FMR16, TMR16.

Modifiering av FR16F

Blandarkortet sett från lödsidan

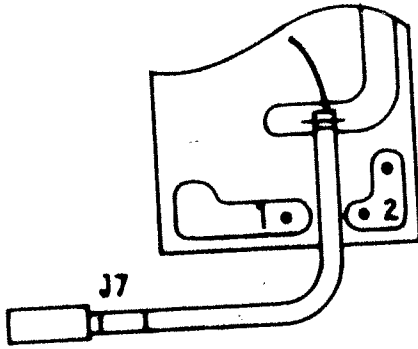
För att förbättra bikanaldämpningen på FR16F mottagardel införs ett motstånd på ingången till 1. a blandaren.

- Löd loss innerledaren i den vita koaxialledningen (märkt J7) från blandarkortet.

- Löd in ett motstånd på 39 ohm mellan punkt 1 och 2 enligt bild. Motståndet placeras på högkant på komponentsidan i likhet med de övriga motstånden. Löd in koaxialledningens innerledare vid punkt 2.
- Skruva fast blandarkortet och sätt på kåpan. Se till att de blå, vita och svarta ledningarna från blandarkortet är oskadade. (Ge särskilt akt på kontaktenhetens lödanslutningar). Skruva fast mottagarstommen och anslut kontakten J10. Sätt på locket över mottagarstommen och skruva fast frontpanelen.
- Kryssa ändringssiffran 2 på frontpanelens ändringsskylt
